Nota beantwoording van zienswijzen Ontwerpbestemmingsplan Hof van Harmelen

Definitief: 22 december 2022
Documentnummer: D/22/084782

Nota van beantwoording zienswijzen

3.3 De vier eilanden

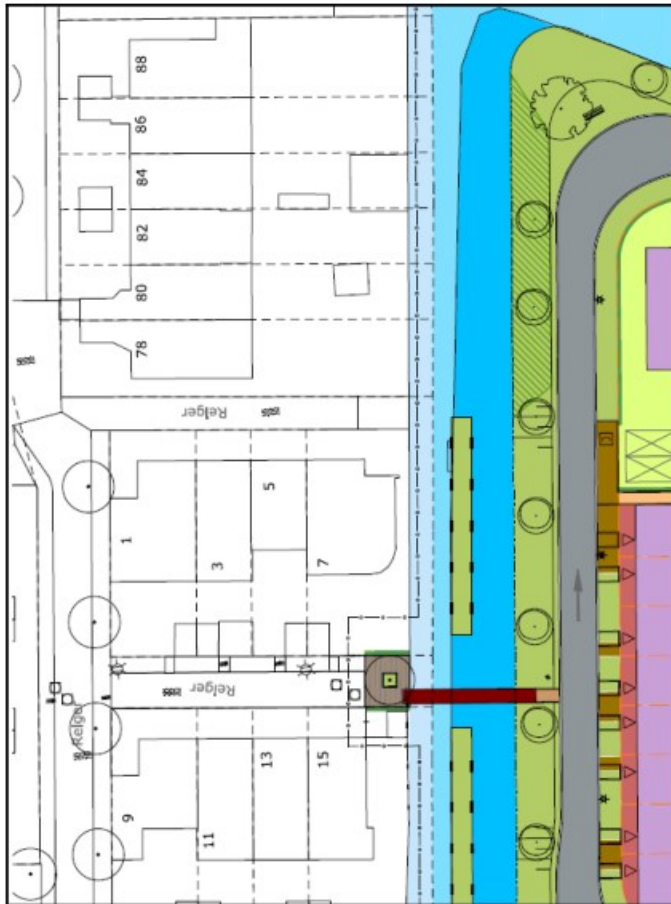
Het blijft voor mij onduidelijk waarom er 4 eilanden in de sloot achter ons huis gerealiseerd dienen te worden en dat deze geschonken worden aan 4 bewoners. Op grond waarvan zijn deze eilanden aan hen toegewezen? Als de privacy van die 4 bewoners zo zwaar wordt gewogen, waarom geldt die privacy dan niet voor mij? Ik verlang een gelijke behandeling van de maatregelen die genomen dienen te worden ter bescherming van de privacy. Volgens mijn mening heeft er geen juiste belangenafweging plaatsgevonden.

Uit de raadsinformatiebrief n.a.v. het overleg van 30 maart blijkt duidelijk dat het Waterschap geen voorstander is van de aanwezigheid van de eilandjes, omdat het niet past binnen een goede waterschaphuishouding. Volgens mij is er geen sprake van een goede ruimtelijke ordening. Immers, de gevolgen voor het waterbeheer zijn onvoldoende meegenomen in de besluitvorming. Het is voor mij ook op geen enkele manier duidelijk waarom de privacy van die 4 bewoners zwaarder weegt dan het waterbeheer.

Er heeft er een zorgvuldige belangenafweging plaatsgevonden door in de planuitwerking zoveel mogelijk de privacy van de omgeving te garanderen. Er is verschil tussen de positie van de woningen waar de eilanden zijn voorzien, en de overige woningen aan de Meerkoet ten opzichte

In overleg met het Hoogheemraadschap De Stichtse Rijnlanden is in het belang van de privacy van aanwonenden en waterbeheer een afweging gemaakt die heeft geleid tot het huidige plan. Bij de overige woningen wordt door middel van bosschage van inheemse heesters en bomen een natuurlijke afscheiding gerealiseerd.

Door de eilanden blijft er sprake van beleefbaarheid van het water en groen. De natuurvriendelijke oeverbeplanting zal bijdragen aan het gevoel van privacy evenals de afstand tussen de bestaande en nieuwe woningen. Door delen van de watergang vrij te houden van eilanden is er voldoende ruimte voor licht en wind op het water dat nodig is voor een goede waterkwaliteit.

7.1 Privacy en fietsbrug

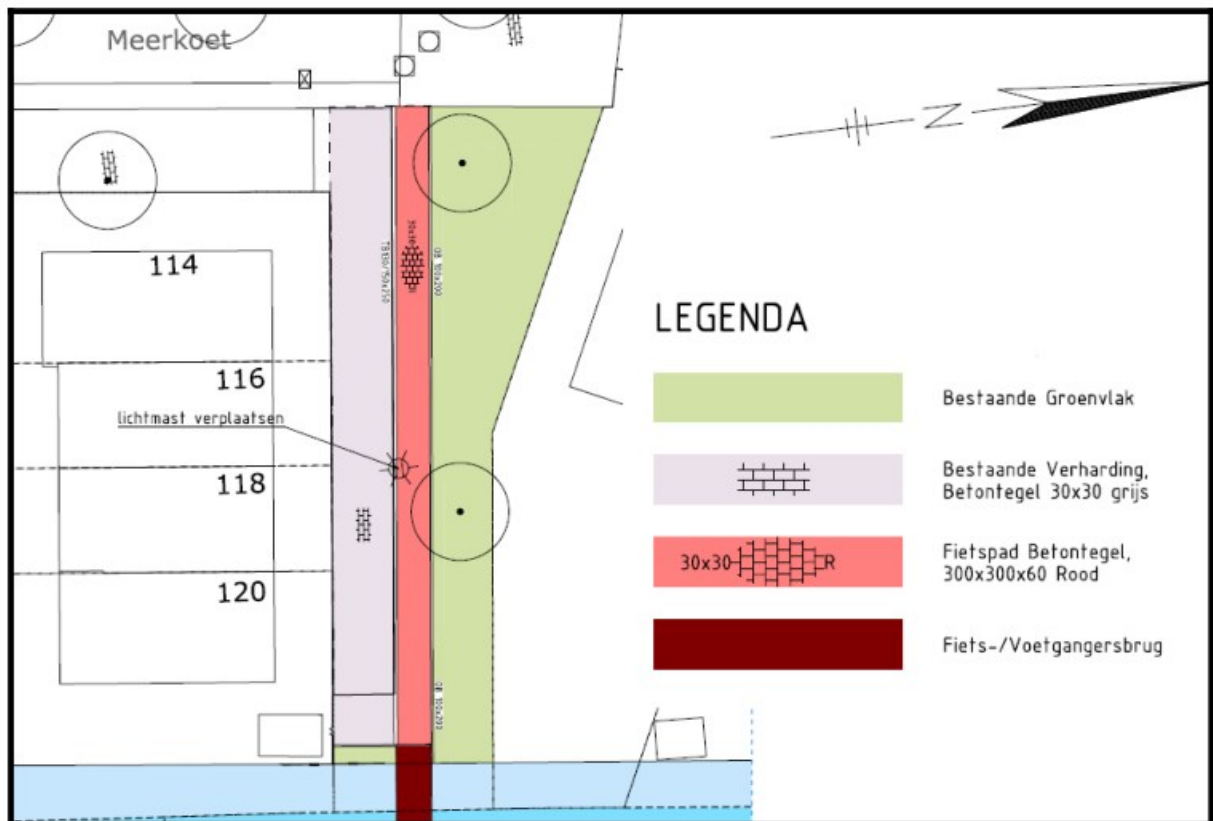
Wij zijn erg blij met het eiland wat in getekend is om onze privacy te waarborgen, maar zien dat wij een veel kleiner eiland krijgen dan ons perceel lang is. Dit gaat ten koste van onze privacy. Ons perceel wordt omringd door 2 fietsbruggen en zien graag de brug voor ons huis vervallen. Mede doordat er ter hoogte van Meerkoet 130 ook een fietsbrug ingetekend staat. Naar ons inziens is privacyschending door 1 fietsbrug naast ons huis al meer dan genoeg. Bij één fietsbrug zijn de lasten voor iedereen eerlijk verdeeld. Wij verwachten een nog grotere waardedaling van ons huis door 2 fietsbruggen.

De bruggen voor langzaam verkeer zijn opgenomen in de bestemming 'Water' (artikel 5 van de planregels). Ter voorkoming dat er bruggen gerealiseerd worden die o.a. voor gemotoriseerd verkeer zijn wordt artikel 5.1.d. gewijzigd in 'kruisingen en kunstwerken ten behoeve van langzaam verkeer'.

De zienswijze geeft wel aanleiding tot aanpassing van de planregels: artikel 5.1.d. wordt gewijzigd in 'kruisingen en kunstwerken ten behoeve van langzaam verkeer' (in plaats van 'kruisingen en kunstwerken ten behoeve van wegverkeer'.

10.1 - 11.1 - 12.1 - 13.1 Privacy

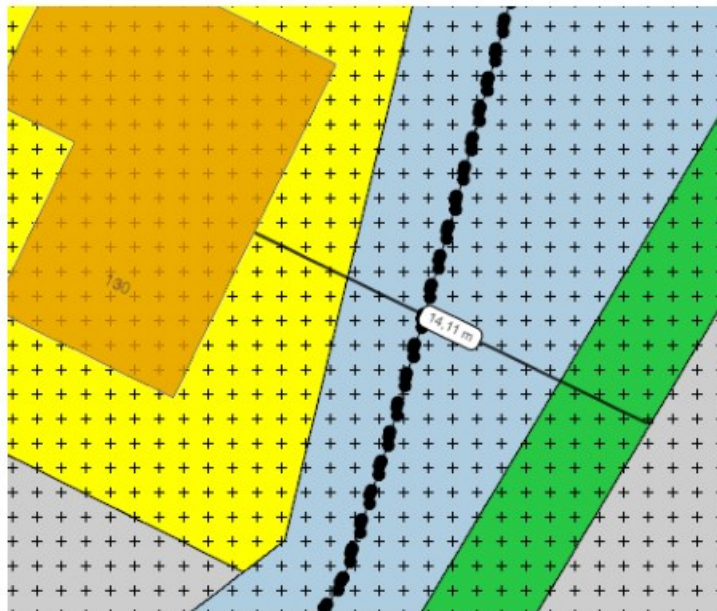
Het is nu niet duidelijk of er doorzicht is vanuit de bestaande woningen op het fietspad en de nieuwe woningen. Wij wensen geen doorzicht, zodat onze privacy blijft in ons huis en onze tuin. Er is geen onderbouwing van de wijze waarop de groene oeverzone voor extra privacy moet gaan zorgen.

In de planuitwerking is rekening gehouden met een goede ruimtelijke inpassing om de privacy zoveel mogelijk te waarborgen en zijn er maatregelen (in de vorm van bosschages) getroffen. In de onderstaande afbeeldingen zijn de afstanden tussen de bestaande woningen en de nieuwe te zien, respectievelijk 14 meter, 29 meter en ruim 39 meter.

10.2 – 11.2 – 12.2 – 13.2 De vier eilanden

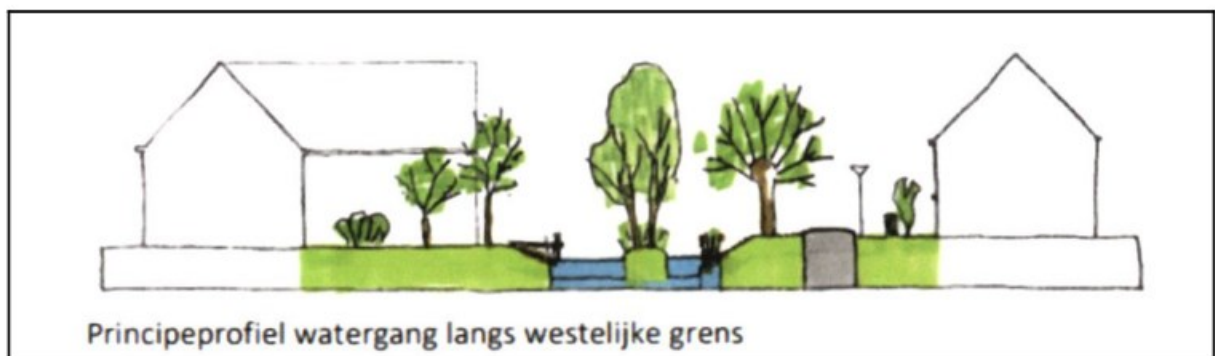
Wij zien 4 eilanden getekend in het bestemmingsplan. Ondanks herhaaldelijk verzoek van onze kant om deze niet in uw plan op te nemen, heeft u deze er toch ingezet. Wij maken ernstig bezwaar tegen de komst van deze 4 eilanden en wel om onderstaande redenen:

1. De eilanden zullen voor omwonenden en direct aanwonenden een ernstige inbreuk maken op de privacy, omdat de eigenaren van de eilanden toegang hebben tot zijn/haar eiland.
2. De eilanden zullen een uitnodigende werking hebben op waterrecreanten, om zich op de eilanden te begeven.
3. Als gevolg van het ontbreken van confirmerende regelgeving omtrent het gebruik van de eilanden, verwachten wij dat de eigenaren de eilanden zullen gaan gebruiken en inrichten als ware het hun eigen tuin.

5. De eilanden vormen een onevenredig hoge tegemoetkoming voor 4 gezinnen t.o.v. de overige bewoners langs het plan Hof van Harmelen (HvH) aan de Meerkoet en Reiger.

8. Volgens pagina 29 in uw beeldkwaliteitsplan, constateren wij dat u hoge bomen toestaat op de 4 eilanden. Ons inziens zullen hoge bomen voor gevaarlijke situatie kunnen zorgen, omdat de ondergrond hiervoor niet sterk genoeg zal blijken te zijn.

9. Eerdere berichten hierover, van de projectleider, bevestigen de schets in het nu voor ons liggende Beeldkwaliteitsplan.
10. Deze 4 eilanden zullen, a.g.v. de beperkte mogelijkheden van beplanting niet zorgen voor de nodige privacy, waar het de 4 bewoners om te doen is.
11. De 4 eilanden zullen voor onrust in de wijk blijven zorgen, omdat het gebruik en misbruik ervan zeer storend zal werken op alle omwonenden. De Bewonersgroep Meerkoet hoopt dat de gemeenteraad, op voorhand, een wijs besluit hierover zal nemen, om niet achteraf te moeten zeggen: "Dat hadden we anders moeten doen".

5. Er heeft er een zorgvuldige belangenafweging plaatsgevonden door in de planuitwerking zoveel mogelijk de privacy van de omgeving te garanderen. Er is verschil tussen de positie van de woningen waar de eilanden zijn voorzien, en de overige woningen aan de Meerkoet gelet ten opzichte van de watergang. In overleg met het waterschap is er in het belang van de privacy van aanwonenden en waterbeheer een afweging gemaakt die heeft geleid tot het huidige plan. Door de eilanden blijft er sprake van beleefbaarheid van het water en groen. De natuurvriendelijke oeverbeplanting zal bijdragen aan het gevoel van privacy evenals de afstand tussen de bestaande en nieuwe woningen. Door delen van de watergang vrij te houden van eilanden is er voldoende ruimte voor licht en wind op het water dat nodig is voor een goede waterkwaliteit.

7. De gemeente is verantwoordelijk voor het beheer van de watervoorziening. Deze ontwikkeling wordt in het beheerplan opgenomen.

14.2 Complexe locatie

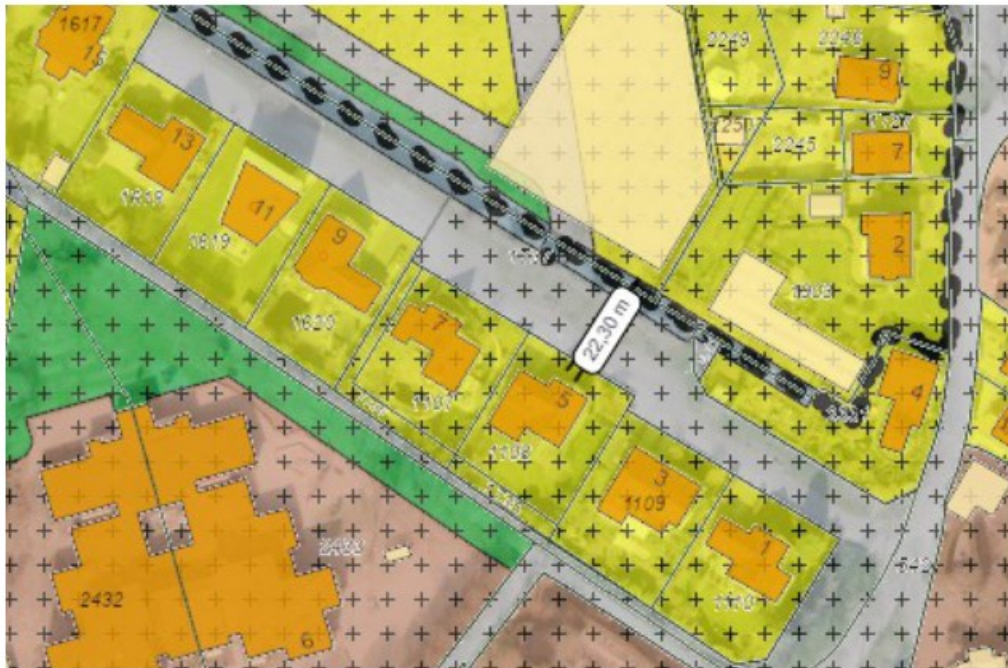
De Gemeente wil, o.a. vanwege de kosten, zoveel mogelijk huizen kwijt op de inbreidingslocatie HvH. Er wordt bij het aantal huizen alleen gerefereerd naar de norm uit de structuurvisie 2009. Hierbij wordt echter volledig voorbijgegaan aan de problemen met de ontsluiting, de waterberging en de privacy door de complexe ligging van HvH. Het hoge geplande aantal woningen zal zeker problemen opleveren op al deze gebieden. Uiteindelijk loopt dit uit op een teleurstellend bouwproject voor alle partijen. Alleen door niet te bouwen op deze locatie of door het aantal woningen sterk te reduceren kunnen deze problemen opgelost worden.

In de structuurvisie is per kern de ontwikkelingsstrategie beschreven. In Harmelen is tot 2030 een woningbehoefte opgenomen van 550 woningen. Hof van Harmelen is hiervoor aangewezen en hier is ruimte voor een dorpse dichtheid van 25 woningen per hectare.

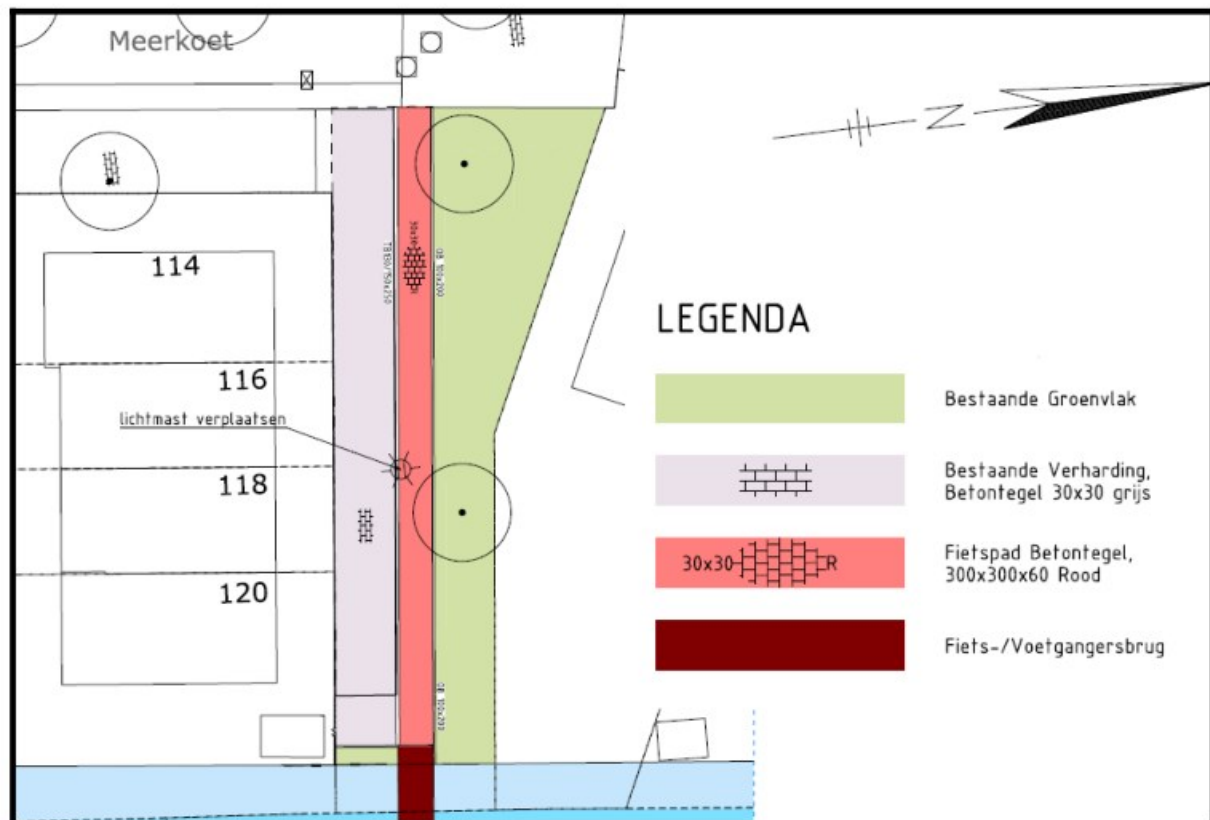
Er is geen sprake van een goede ruimtelijke ordening nu de plaats van een langzaam verkeersverbinding voor de woningen van de Meerkoet 114 t/m 120 niet logisch is en de effecten daarvan niet zijn onderzocht.

Onder het trottoir en het groen loopt volgens cliënt nu een hoge drukgasleiding. Deze verbinding is niet op de verbeelding weergegeven. Hier is wel een doorgaande langzaam verkeersverbinding voorzien terwijl hier geen beoordeling is gemaakt van de toename in risico's voor mensen.

Het verzoek is dan ook het bestemmingsplan en de ontwerp-omgevingsvergunning -conform vorenstaande zienswijzen - aan te passen en de langzaam verkeersverbinding voor de Meerkoet 114 t/m 120 te laten vervallen dan wel elders te realiseren. Cliënt behoudt zich nadrukkelijk het recht voor om deze zienswijze nog nader aan te vullen c.q. toe te lichten.

17.1 Cumulatie geluid verkeerslawaaï

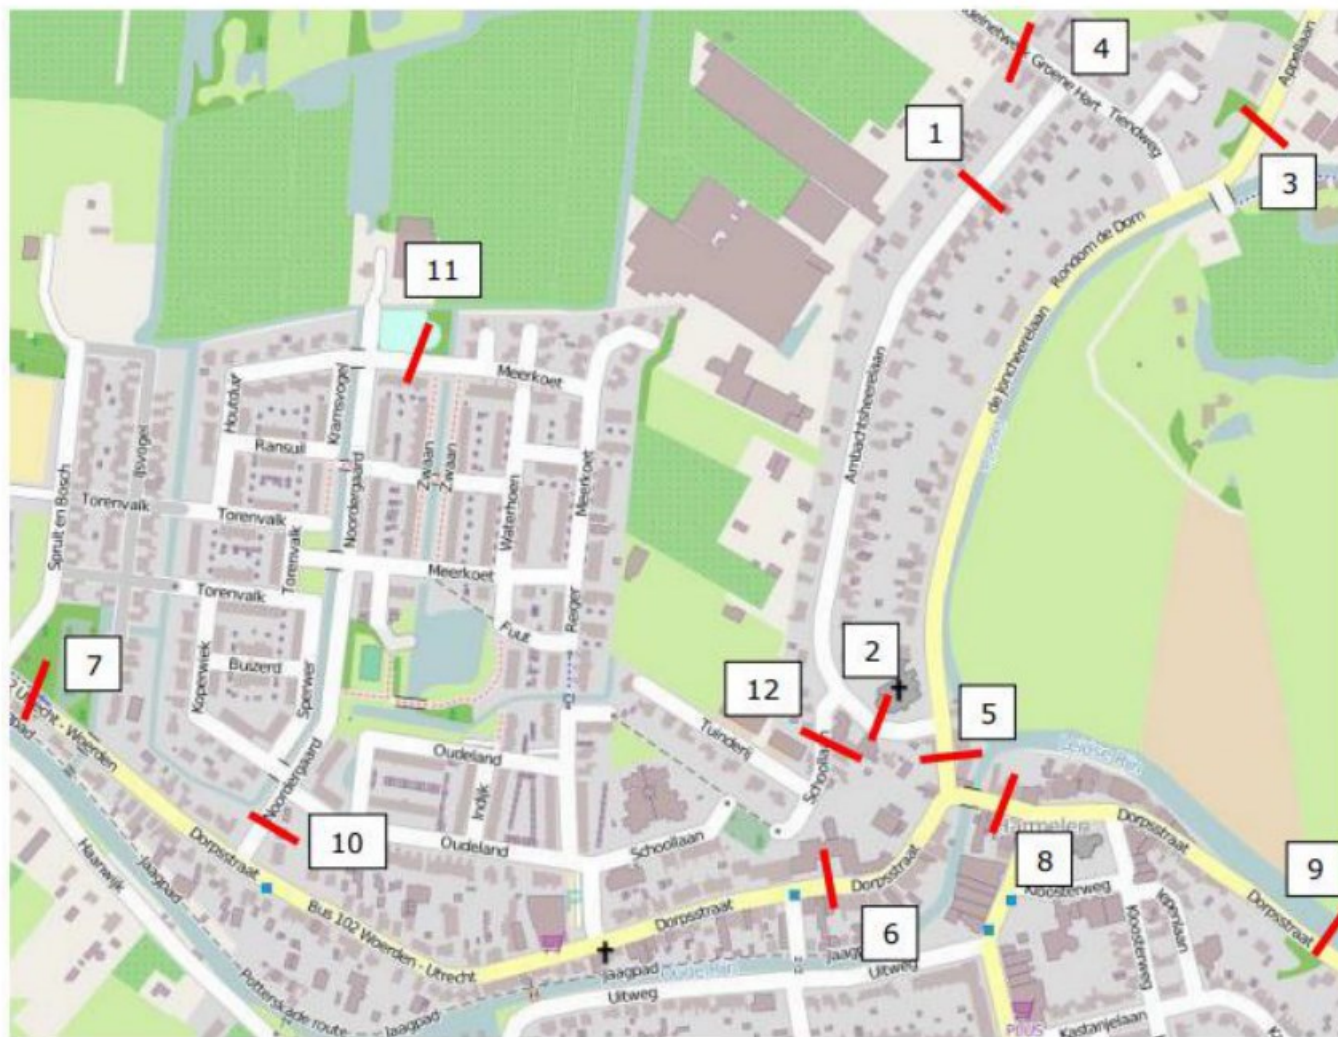
We dienen deze zienswijze in op het ontbreken van het onderdeel cumulatie geluid verkeerslawaaï bij de Mer beoordeling van het ontwerpbestemmingsplan voor woningbouwproject Hof van Harmelen.

De geprojecteerde verkeerssituatie als resultaat van Hof van Harmelen veroorzaakt een toename van wegintensiteiten van minimaal 33 motorvoertuigen en een maximum van 38 motorvoertuigen. Dit gebeurt tijdens spitsuren in 2030, en ter hoogte van de woningen van onze cliënten. Door deze toename is sprake van cumulatie effecten met het andere project Ontsluiting Harmelerwaard. Daartegen hebben we al eerder zienswijzen namens cliënten ingebracht. Deze cumulatie resulteert in elk geval in een verdere toename van geluidbelasting op de gevel van onze cliënten.

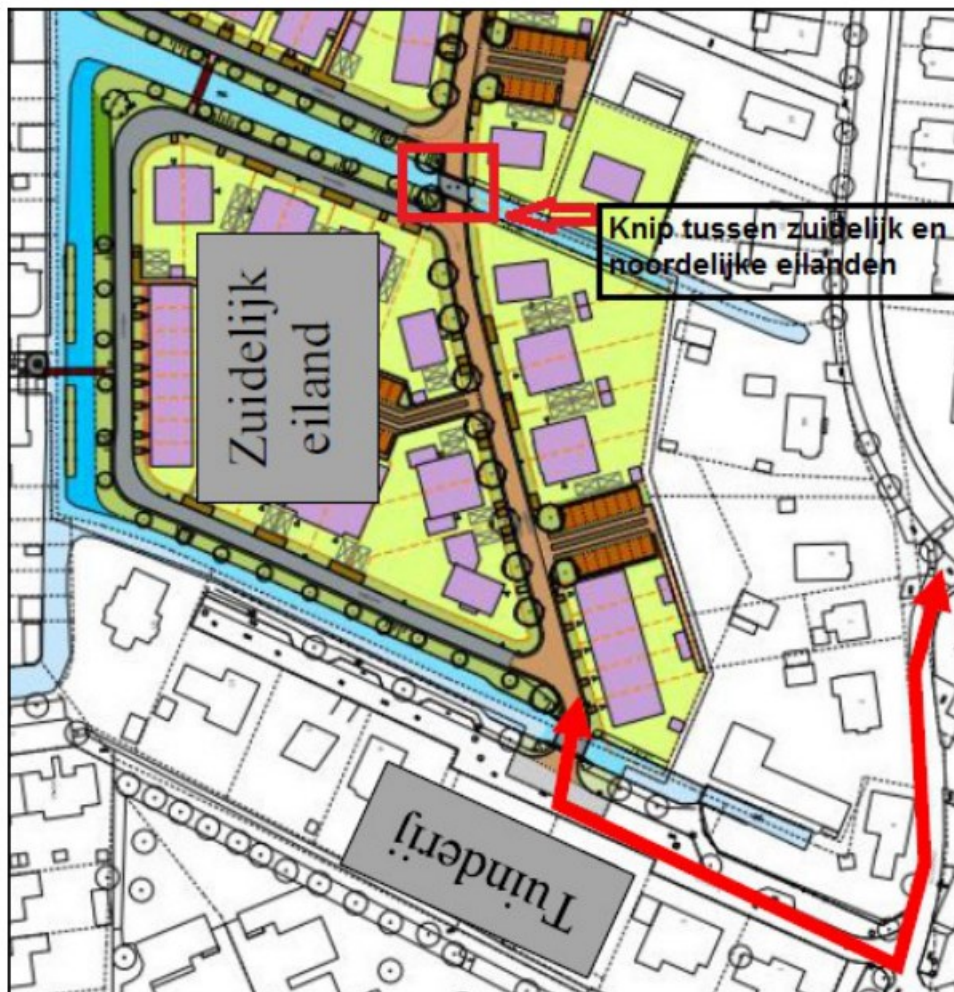
Verder betwijfelt TTG of het aan het ontwerpbestemmingsplan ten grondslag liggende onderzoek van GraaffTraffic van 28 september 2017, 'Effecten bij verdeling autoverkeer ontsluitingen Hof van Harmelen (WDN005)' nog gebruikt kan worden. Dit onderzoek is ruim 3,5 jaar oud. In het onderzoek is slechts gezien wat de effecten zijn van de verschillende scenario's voor ontsluiting van het plan. Dit onderzoek is gebaseerd op eerder onderzoek uit 2016. Dat onderzoek uit 2016 is ten onrechte niet ten grondslag gelegd aan het ontwerpbestemmingsplan. Daarnaast geldt dat het onderzoek uit 2016 hoogstwaarschijnlijk nog uitgaat van verouderde inzichten.

Gelet op het voorgaande is het ontwerpbestemmingsplan op dit punt onvoldoende zorgvuldig voorbereid en staat onvoldoende vast dat sprake is van goede ruimtelijke ordening. Verder is het, gelet op de toelichting, vanuit het oogpunt van een goede ruimtelijke ordening gewenst dat de erftoegangsweg tussen het zuidelijke deel en het middendeel door middel van afsluitpalen wordt gescheiden van elkaar. Een voorwaardelijke verplichting tot het realiseren van en in stand houden van een dergelijke scheiding is echter niet in het ontwerpbestemmingsplan opgenomen.

Het rapport (en de aanvullende notitie) van Graaff Traffic laten zien dat de maximaal toelaatbare verkeergeneratie op de Schoollaan 60 motorvoertuigen (mvt) in het spitsuur is. In de nieuwe situatie blijft de verkeergeneratie met 32 woningen onder die 60 mvt in het spitsuur. Dit vormt de basis voor het advies dat een deel van de woningen via de Schoollaan en de Tuinderij kunnen ontsluiten. Uiteindelijk is via een participatietraject gekozen voor deze ontsluitingen. Het college heeft een afweging gemaakt gezien de verschillende belangen en effecten.
